改善箇所説明図 ④

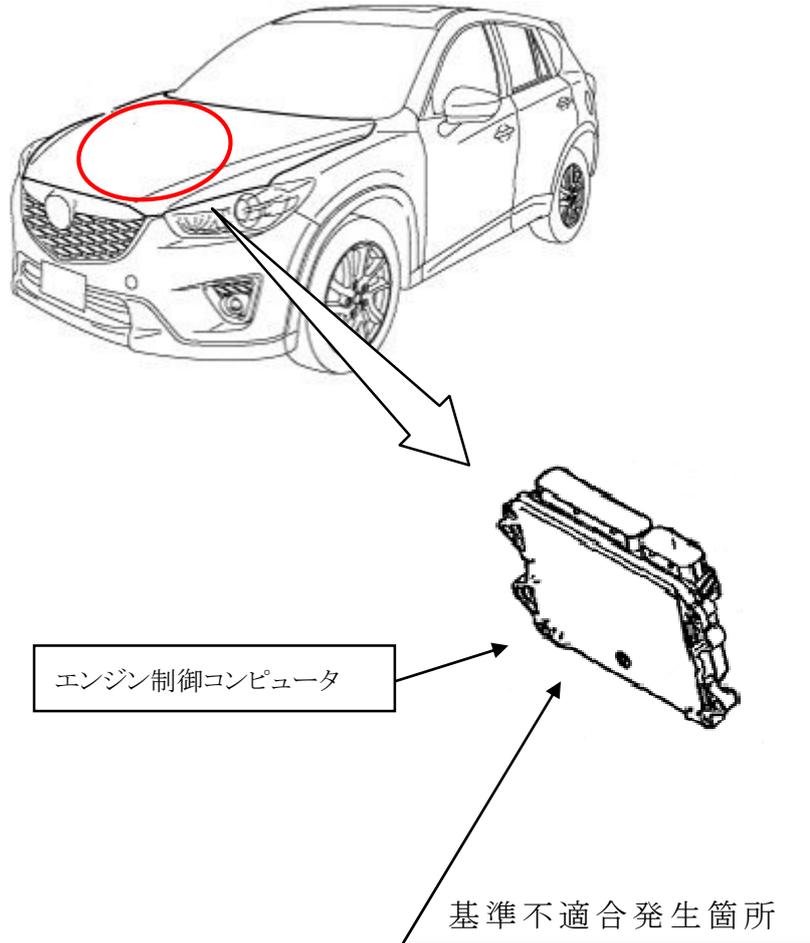
ディーゼルエンジンにおいて、インジェクタ制御回路の電圧変化によるノイズ対策が不適切なため、当該回路に許容を超える電流が流れることがある。そのため、回路が損傷し短絡することでヒューズが切れ、燃料噴射が停止しエンストに至るおそれがある。

注) は、対策プログラムに修正する部品を示す。

全車両、制御プログラムを対策プログラムに修正する。

識別：左リヤ・ドア・ロア・ヒンジ取付ボルト(上側)の頭に白ペンを塗布する。
